0015 Technische Service-Information
Thema: Zylinderkopfdichtungen
Betrifft: 61-36225-00 / -10
Fabrikat: Opel
Typ: Agila, Astra, Combo, Corsa, Meriva, Tigra
Motorcode: Z 12 XE, Z 12 XEP, Z 14 XEL, Z 14 XEP
**Reparaturdicke ZKD 1,2 / 1,4
Opel Ecotec / Twinport /
Z 12 XE / P Z 14 XEL / Z 14 XEP**

Abbildung_Zylinderkopfdichtung mit Reinz Nr. 61-36225

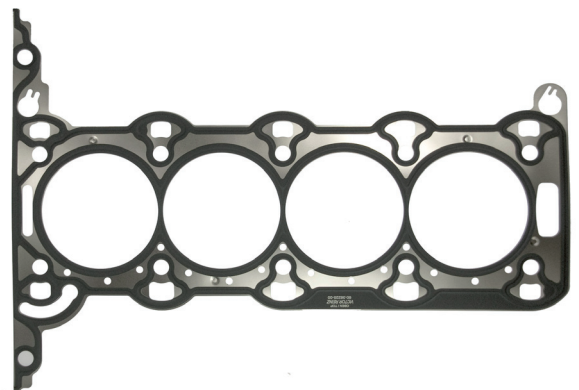
mit der neuen exklusiven Reparaturdicke für die Zylinderkopfdichtung 61-36225-00 = Opel 56 07 837 stellt Dana eine optimale Lösung für die sichere Abdichtung nachbearbeiteter Zylinderköpfe und -blöcke zur Verfügung.

Die Reparaturdicke ist 0,25 mm dicker als das Original. Nach einer erforderlichen Oberflächenbearbeitung liefert die Dicke somit beste Abdichtungsergebnisse bis zu dieser Abmessung.

Die Bestellnummer der Reparaturdicke lautet **61-36225-10**.

Achtung: Nach der Bearbeitung von Zylinderkopf und -block müssen die Oberflächenrauigkeiten in einem Toleranzbereich zwischen 7 µm und 20 µm liegen. Der Wert für die Welligkeiten sollte 20 µm nicht übersteigen.
